## **Kurzeinschätzung**

Bei dem Bauteil „Spibaum-Rutscher“ der Firma HEROT GmbH, gibt es gleich mehrere schwerwiegende Probleme. Die beiden schwerwiegendsten Probleme habe ich in der Zeichnung gekennzeichnet.

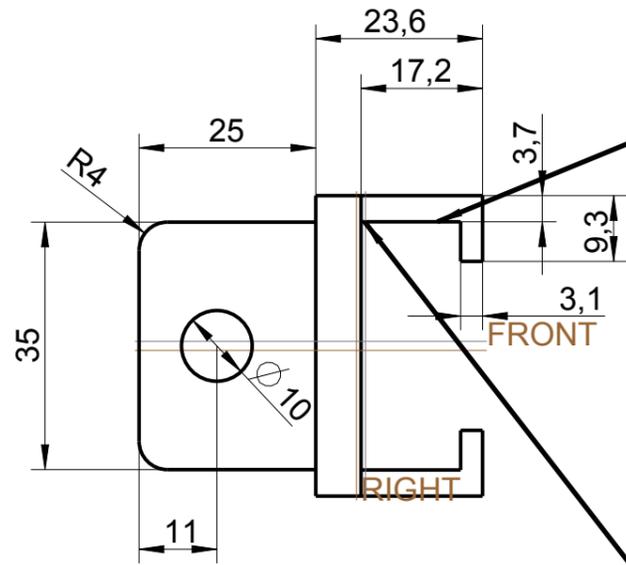
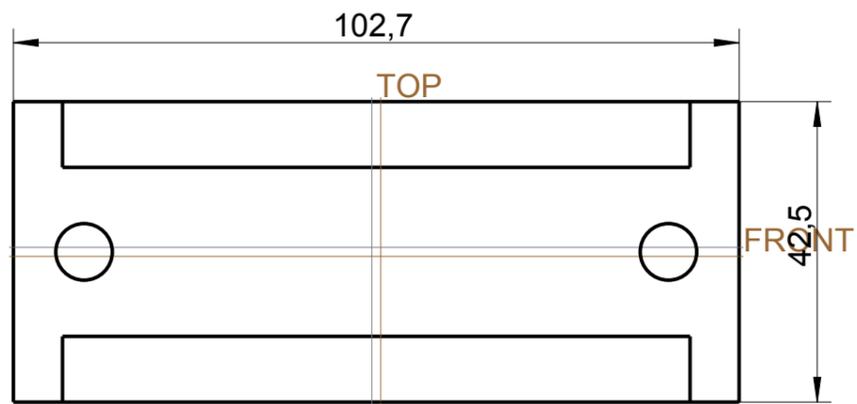
Am gesamten Bauteil wurde die Kerbwirkung in keinster Weise konstruktiv berücksichtigt, sämtliche gefährdeten Absätze sind mit scharfer Kerbe ausgeführt. Dies ist insbesondere bei Aluminiumbauteilen als äußerst kritisch anzusehen, zumal es sich hier um ein sicherheitsrelevantes Bauteil handelt, welches zudem auch noch schlagartige Belastung, durch harte Stöße des Baums ausgesetzt wird.

Das Bauteil wurde mit einer moderaten Belastung gerechnet (Faktor für Windböen wurde berücksichtigt). Auch das Netz zur FEM-Berechnung wurde nur mäßig fein gewählt, so dass lediglich die Spannungen im Kerbbereich und noch nicht die Mikrospannungen in der scharfen Kerbe erfasst worden. Diese würden noch weitaus höher sein um zu einem Dauerbruch führen.

Jedoch zeigen sich hier bereits Spannungen im Bereich von mehr als 208 MPa. Da der verwendete Werkstoff nicht genau bekannt ist, auch keine werkstofftechnischen Analysen durchgeführt wurden, ist jedoch aufgrund des Schadensbildes davon auszugehen, dass die 208 MPa deutlich oberhalb der Streckgrenze des verwendeten Werkstoffs liegen. Mir sind auch keine gängigen seewasserfesten Aluminiumwerkstoffe bekannt, die bei Berücksichtigung eines Faktors zur Darstellung der schlagartig wechselnden Belastung noch eine zulässige Spannung von 208 MPa erreichen würden.

Dies ist jedoch sowieso irrelevant, da es sich bei dem Schadensbild um einen Gewaltbruch mit deutlichen Biegespuren am Bauteil handelt. Dieses Bauteil wäre aber dauerhaft auszulegen, davon kann jedoch keine Rede sein.

Bei Bauteilen aus Aluminiumwerkstoffen wird in der Vergangenheit davon ausgegangen, dass sie bis zu ca. 131 MPa als dauerhaft gelten können, die FKM-Richtlinie geht sogar nur von einer zulässigen Spannung für Dauerfestigkeit von  $0,3 \cdot R_m$  aus. Wenn wir jetzt  $R_m$  mit 400 MPa für einen Aluminiumwerkstoff sehr hoch ansetzen, kommen wir lediglich auf 120 MPa.

Allein dies zeigt, dass dieses Bauteil komplett falsch, entgegen der geltenden Regeln der Technik (Kerbwirkung) ausgelegt und unterdimensioniert gestaltet wurde.

Problem 2

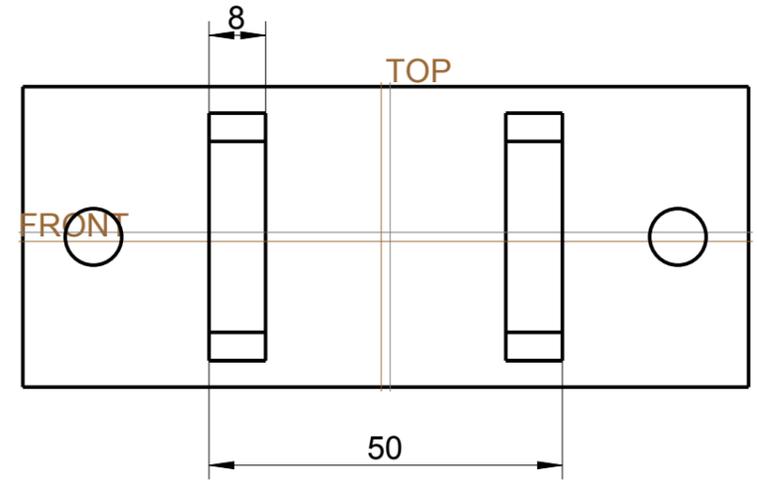
Das in meiner Zeichnung mit Problem zwei markierte Maß von 3,7 mm für die Stärke der Flanken und das Maß 3,1 mm für den Bund, scheint mir bei einem derartig stark belasteten sicherheitsrelevanten Teil in dieser Werkstoffausführung als sehr gewagt!

Desweiteren, ist auf den Fotos unschwer zu erkennen, dass dieses Teil sehr fragwürdig und auf billigste Weise gefertigt wurde. Es wirkt wie im Hobbykeller gebastelt. So wurde die mastseitige T- Nut in mehreren Auf- Spannungen gefräst, ohne jedoch exakt auszurichten. Dies ist an dem Absatz im Grund der T-Nut zu erkennen. Richtig lustig wird es jedoch auf der vom Mast abgewandten Seite in der Mitte, ebenfalls auf den Fotos zu erkennen. Ich denke, der Künstler hat hier versucht durch Radien die Kerbwirkung abzumildern (bravissimo). Kerbwirkung ist dem Produzenten des Bauteils wohl grundsätzlich bekannt, jedoch habe ich schon deutlich bessere und professionellere ausgeführte Radien zur Abmilderung von Kerbwirkung gesehen. Ich hätte mich dafür auf der anderen Bauteilseite über derart dilettantisch ausgeführte Radien gefreut!
